CONCURSO PÚBLICO FEPI-PGBS-CP-002-2020

CONTRATACIÓN PARA LA CONSTRUCCIÓN DE OBRAS DE PROTECCIÓN EN EL RÍO CHIRRIPO-MATINA, AGUAS ABAJO DEL PUENTE DEL FERROCARRIL, A LA ALTURA DE LAS COMUNIDADES DE ESTRADA Y MATINA, CANTÓN DE MATINA, PROVINCIA DE LIMÓN.

ACLARACIÓN N°2

Figura 1. Vista en planta de las obras de protección en Zona A.
Elaborado por Grupo Acón y modificado por CORBANA, 2019.

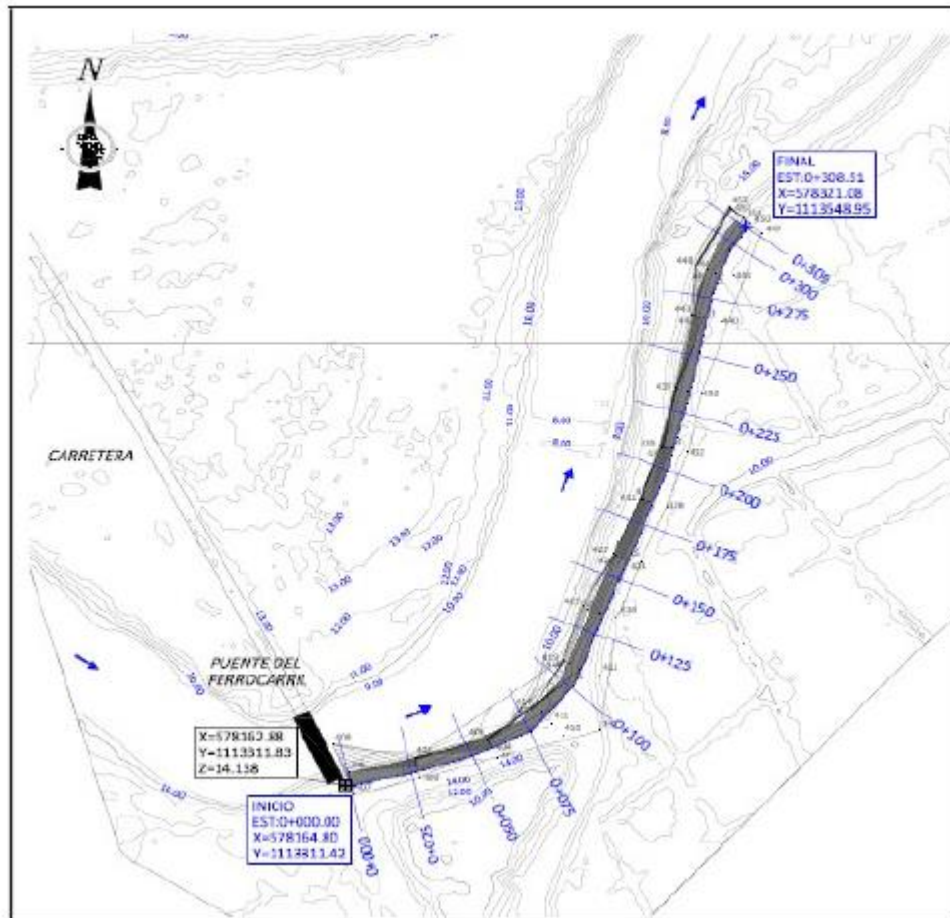
Dado que los planos no indican un revestimiento con colchonetas de gavión en la corona y en la cara seca del dique, se indica que por recomendación de la Unidad Ejecutora se debe considerar este rubro junto con el geotextil correspondiente dentro de la cuantificación de materiales.

Se aclara que las cantidades indicadas en los cuadros del apartado 55.4 del cartel de licitación incluyen lo anteriormente expuesto y contienen todos los renglones de pago contemplados tanto de los requerimientos indicados en planos, como de las recomendaciones de la Unidad Ejecutora.

No obstante, se destaca que, ante la incertidumbre de las propiedades mecánicas del material a utilizar, los oferentes deberán considerar y revisar los factores de hinchamiento, compactación y desperdicio que determinen apropiados para entrega correcta de las obras, según los volúmenes geométricos plasmados en planos.

Figura 3. Sección típica de obras de protección en Zona A. Elaborado por Grupo Acón y modificado por CORBANA, 2019.

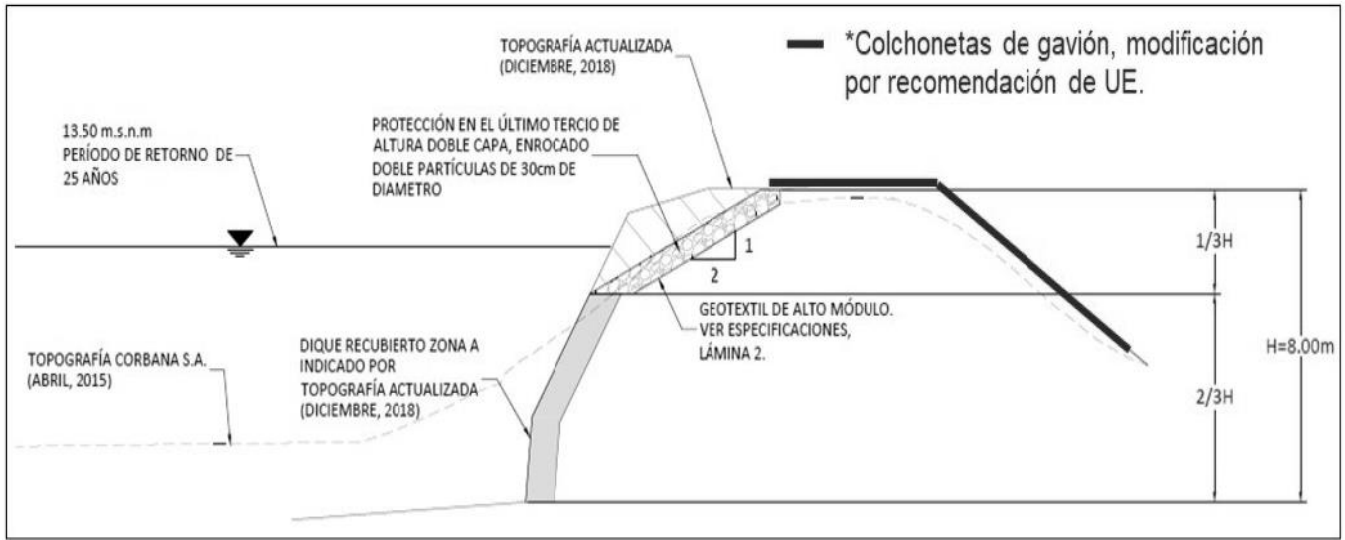
La Figura 3 muestra una sección típica de la obra a realizar. Se observa un acorazado tipo enrocado con doble capa de partículas de 30 cm de diámetro mínimo con una pendiente del 2H:1V, colocado sobre geotextil de alto módulo capaz de resistir posibles rupturas por punzonamiento del enrocado.

También se observa de manera esquemática las cotas de nivel y las áreas transversales del material de corte y de relleno. Se aclara que los planos contienen las secciones específicas para varios estacionamientos a lo largo de todo el tramo de la obra.

Figura 4. Vista en planta de las obras de protección en Zona B. Elaborado por Grupo Acón y modificado por CORBANA, 2019.

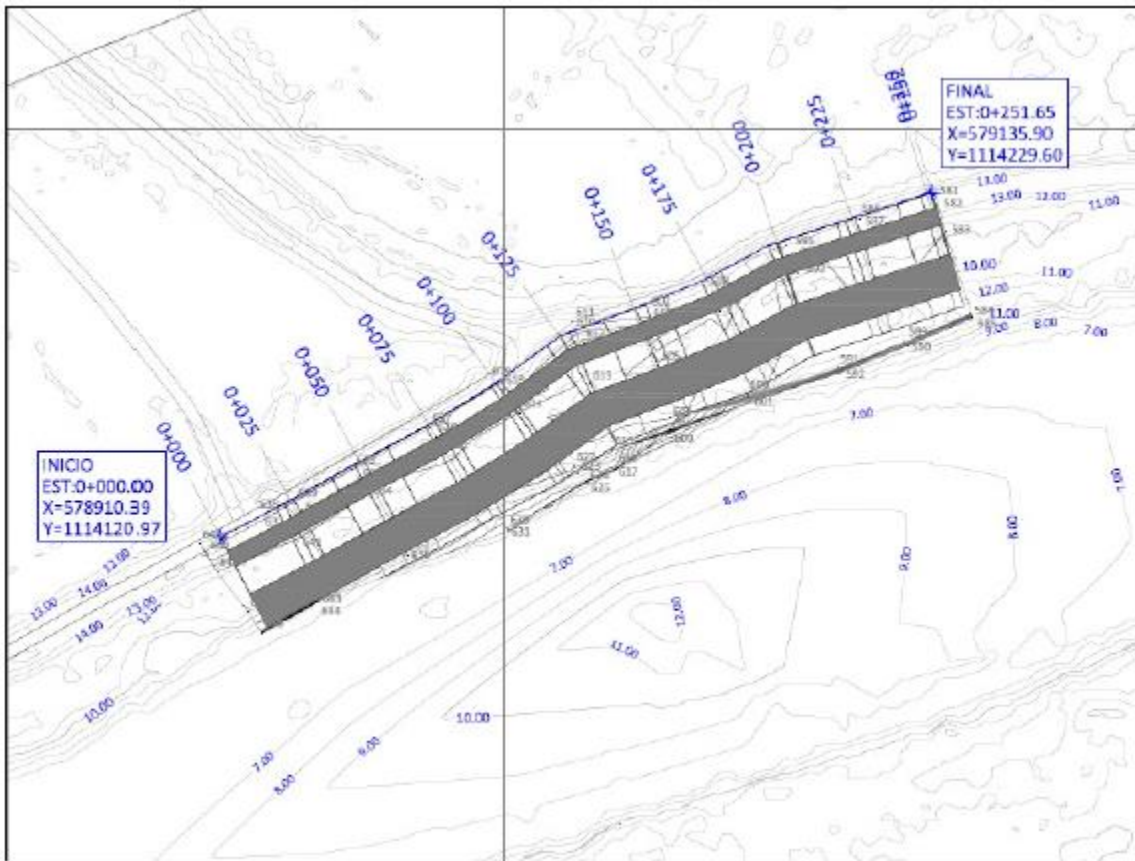
Dado que los planos no indican un revestimiento con colchonetas de gavión en la berma (vetiver), corona y en la cara seca del dique, se indica que por recomendación de la Unidad Ejecutora se debe considerar este rubro junto con el geotextil correspondiente dentro de la cuantificación de materiales.

Se aclara que las cantidades indicadas en los cuadros del apartado 55.4 del cartel de licitación incluyen lo anteriormente expuesto y contienen todos los renglones de pago contemplados tanto de los requerimientos indicados en planos, como de las recomendaciones de la Unidad Ejecutora.

No obstante, se destaca que, ante la incertidumbre de las propiedades mecánicas del material a utilizar, los oferentes deberán considerar y revisar los factores de hinchamiento, compactación y desperdicio que determinen apropiados para entrega correcta de las obras, según los volúmenes geométricos de corte y de relleno plasmados en planos. Asimismo, deben verificar las cantidades de geotextil normal y de alto módulo para asegurar un traslape mínimo de 90 cm.

Figura 5. Sección típica de obras de protección en Zona B. Elaborado por Grupo Acón y modificado por CORBANA, 2019.

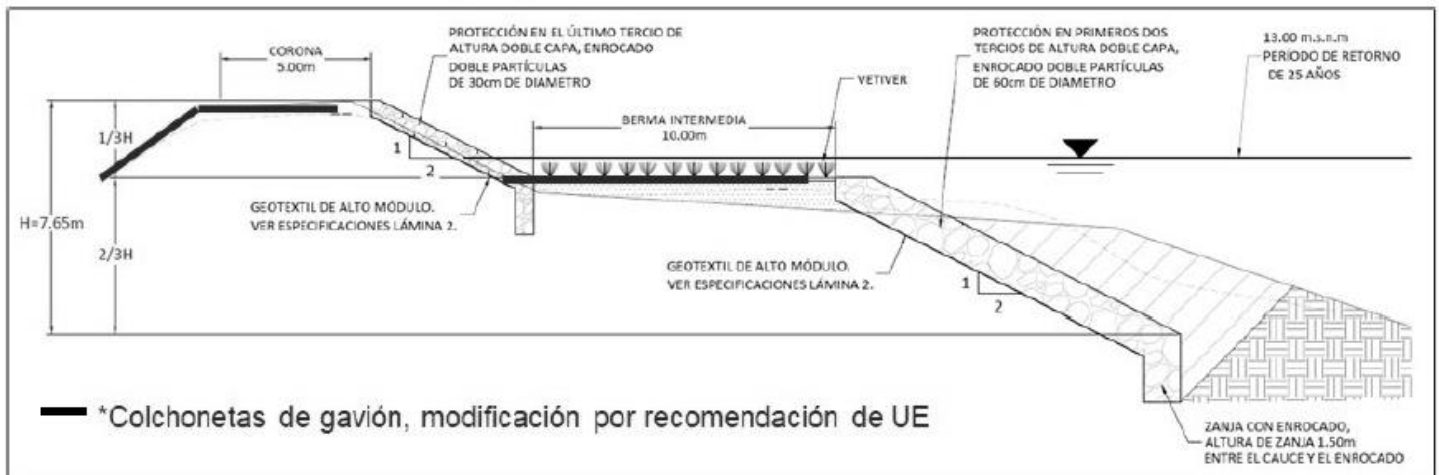
La Figura 5 muestra una sección típica de la obra a realizar. Se observa que en los primeros dos tercios de la altura se colocaría un acorazado tipo enrocado con doble capa de partículas de 60 cm de diámetro mínimo con una pendiente del 2H:1V, colocado sobre geotextil de alto módulo capaz de resistir posibles rupturas por punzonamiento. El tercio restante tendría la misma pendiente, con un tamaño mínimo de partícula de 30 cm, ubicado después de la berma de 10 m de ancho en la que se indica en planos que se colocaría vetiver, pero como se indicó anteriormente, este se sustituiría por colchonetas de gavión. También se observa de manera esquemática las cotas de nivel y las áreas transversales del material de corte y de relleno. Se aclara que los planos contienen las secciones específicas para varios estacionamientos a lo largo de todo el tramo de la obra.
